PN DISAN LI 001 2022

ADQUISICIÓN DE EQUIPOS BIOMÉDICOS E INSTRUMENTAL QUIRÚRGICO PARA LOS ESTABLECIMIENTOS DE SANIDAD POLICIAL DEL ÁMBITO NACIONAL

RESPUESTAS No.1 A OBSERVACIONES PRESENTADAS AL PLIEGO DE CONDICIONES

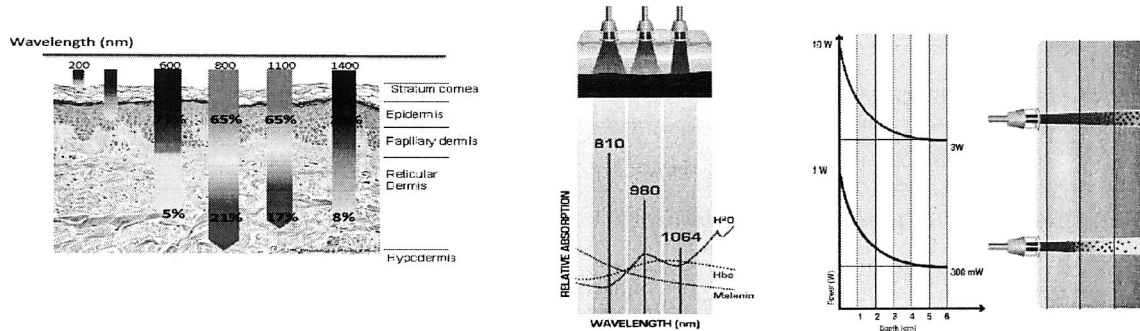
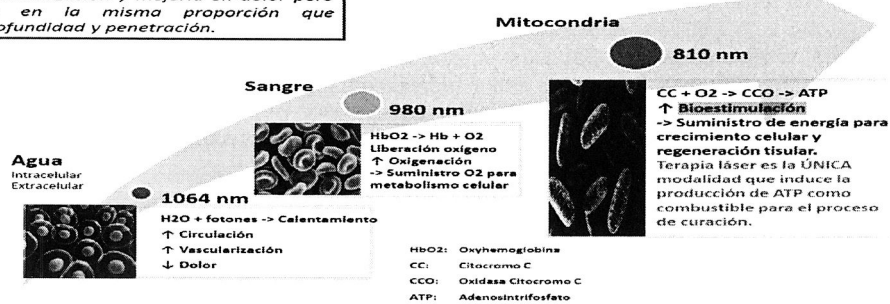
De acuerdo a la respuesta ofrecida por la entidad y el requerimiento realizado para este ítem, para mayor comprensión nos permitimos replantear la observación inicialmente realizada por nuestra compañía:

- Aplicador Láser entre 820nm y 860nm y
- Aplicador Láser Puntual entre 820nm y 860nm)

Los aplicadores láser de estas longitudes de onda son todos puntuales.

Con el fin de poder participar económicamente en el proceso con el ítem 18, teniendo en cuenta el precio techo, las especificaciones tecnológicas del equipo y el valor de mercado de los accesorios requeridos, respetuosamente solicitamos a la entidad dejar los 3 aplicadores con diferentes longitudes de onda cubriendo el mismo espectro de aplicaciones terapéuticas, quedando así;

- Aplicador Láser entre 650 y 670 nm
- Aplicador Láser entre 900 y 960 nm
- Aplicador Láser puntual entre 820 y 860 nm

λ 810 y 980nm son también absorbidas por el agua. De esta manera, habrá vascularización y mejora en dolor pero no en la misma proporción que profundidad y penetración.

La Dirección de Sanidad acepta parcialmente la observación y se modifica el pliego de condiciones en el GRUPO 5. EQUIPOS DE ELECTROTERAPIA ITEM 18 EQUIPO LASER PARA MANEJO DEL DOLOR, de la siguiente manera:
